III/00312 Kuří, most ev.č. 00312-2 II

Most ev.č. 00312-2

Číslo SO/PS
/ pořadí Změny SO/PS:
SO 201 / 01Číslo ZBV:
05

Věc: Oznámení o zjištěných odlišnostech v rámci stavby „III/00312 Kuří most, ev. č. 00312-2 II“ a návrh nápravného technického řešení

Příloha č. 02 - Řez spáry pro vrtání mikropilot

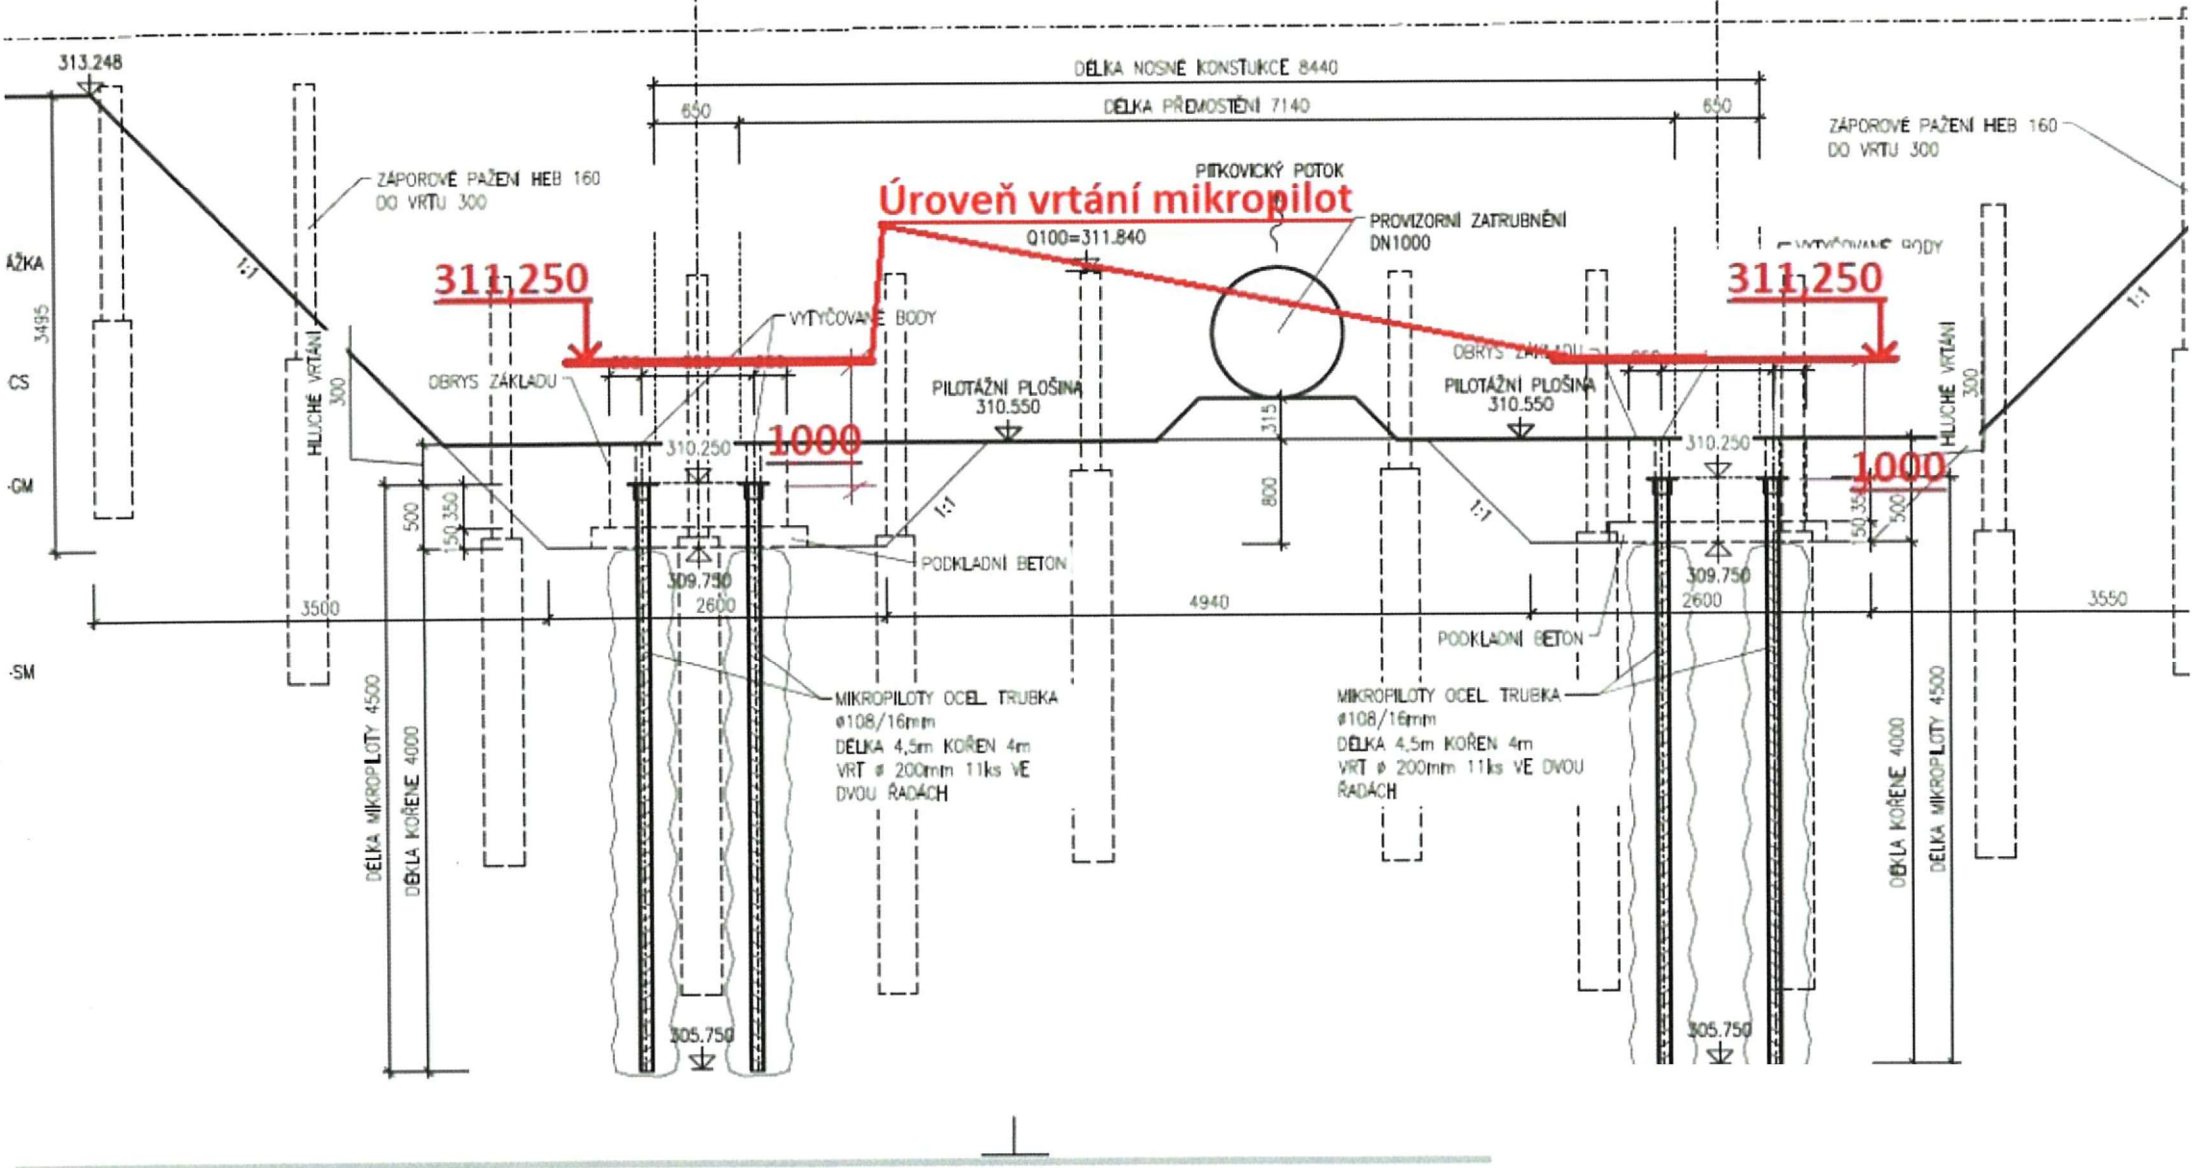
Při realizaci stavebních prací na stavebním objektu SO 201, Most ev. č. 00312-2 přes Pitkovický potok Zhotovitel narazil na odchylky oproti Zadávací dokumentaci. Při realizaci výkopových prací byla stavba několikrát zaplavena přívalovými dešti. Z tohoto důvodu nebylo technicky možné provést vrtý pro mikropiloty z úrovně základové spáry, jak předpokládala zadávací dokumentace. Pro založení spodní stavby bylo nutné zvednout dno o jeden metr. To vedlo k provedení vrtů pro mikropiloty o větší délce. Následně byly provedeny výkopy do požadované hloubky základové spáry.

Z důvodu realizace navazujících stavebních prací Zhotovitel provedl dodatečnou úpravu spodní stavby pomocí mikropilot na SO 201, čímž mu vznikly dodatečné náklady.
